**Avis délibéré de la Mission Régionale d'Autorité environnementale
d'Île-de-France sur le projet de mise en compatibilité
du plan local d'urbanisme (PLU) de Poissy (78)
avec le projet de reconversion du site
Maurice Clerc**

n°MRAe 2017-89

Vue axonométrique du projet de reconversion du site Maurice Clerc

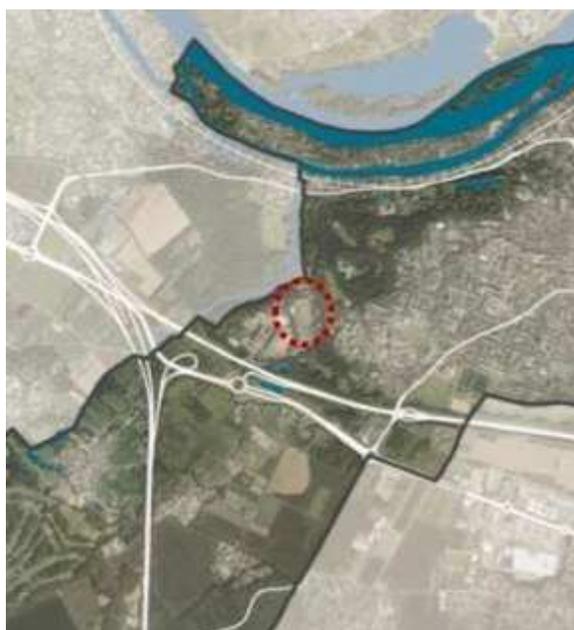
L'OAP et le règlement comportent des dispositions visant notamment à traiter la transition avec les quartiers environnants, à préserver et valoriser des bandes boisées à l'ouest et au nord du quartier, et à valoriser des perspectives notamment dans un axe nord / sud, depuis et vers le « château », en fait une maison bourgeoise du XIXème siècle. Le projet de réouverture du ru enterré, annoncé dans le dossier comme étant « à étudier », pourrait également contribuer à une mise en valeur des caractéristiques du site. Cependant, le dossier semble en limiter la perspective (cf p. 124) en prévoyant une possible modification du tracé du ru du fait d'une interaction ponctuelle avec les parkings enterrés.

L'adaptation du PLU va, comme le dossier le souligne, permettre une transformation radicale du site, avec une densité globale forte (135 logements à l'hectare comme indiqué ci-dessus), et des hauteurs conséquentes sans être nécessairement excessives (R+5), l'article 10 du projet de règlement de la zone UEa prévoyant explicitement cette limitation. En outre, le règlement permet des implantations en bordure de parcelle. Or une seule vue axonométrique du projet de reconversion du site étant présentée (page 128 de l'évaluation environnementale), les impacts réels du projet sur le paysage sont difficiles à appréhender. Et l'efficacité du rôle tampon des « espaces boisés à valoriser » (7 050 m²) n'est pas justifiée.

Dans ces conditions, la portée réelle de la limitation des hauteurs en bordure du site est difficile à appréhender, sachant par ailleurs que, au sud y compris en limite d'emprise et dans une moindre mesure au nord-est du site les hauteurs jusqu'à R+5 sont autorisées. En particulier, les perceptions depuis et vers le quartier de la Coudraie ou depuis le hameau des Migneaux sont peu analysées

La valorisation du ru n'est pas encadrée par l'OAP, dont le schéma prévoit des principes de desserte routière sur son parcours actuel (busé).

- ***préciser la fonction actuelle du site pour les habitants vivant à proximité ;***
- ***approfondir l'analyse paysagère en ce qui concerne les vues lointaines et les vues de proximité ;***
- ***le cas échéant, limiter en conséquence les hauteurs des bâtiments au sud et au nord est du site ;***
- ***apporter des précisions sur la réouverture du ru et son intégration dans le projet d'aménagement.***
-

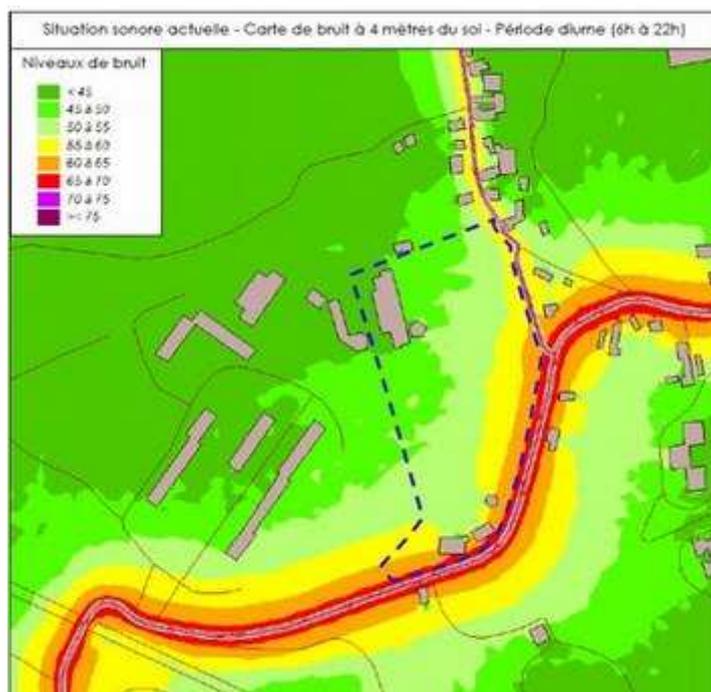
La MRAe relève par ailleurs que la partie du site qui restera la plus exposée au bruit et à la pollution est celle du « château » prévu pour accueillir la résidence pour seniors, ce qui mérite une attention particulière. En effet, sur la carte ci-après, les bâtiments situés au sud du site qui doivent accueillir la future résidence en question sont inclus pour partie dans la zone de niveaux de bruit de 60 à 65 décibels.

- **une évaluation plus détaillée de l'exposition des futurs usagers du site à la pollution de l'air et aux nuisances sonores, compte tenu des possibilités de construction offertes par la mise en compatibilité du PLU, et tenant compte de l'hypothèse où le projet du barreau routier de l'A104 serait réalisé ;**
- **une analyse des incidences du programme de construction de logements sur les conditions de déplacements et sur la qualité de l'air et des nuisances sonores notamment au droit de la future résidence pour seniors qu'il est prévu de réaliser dans le château.**
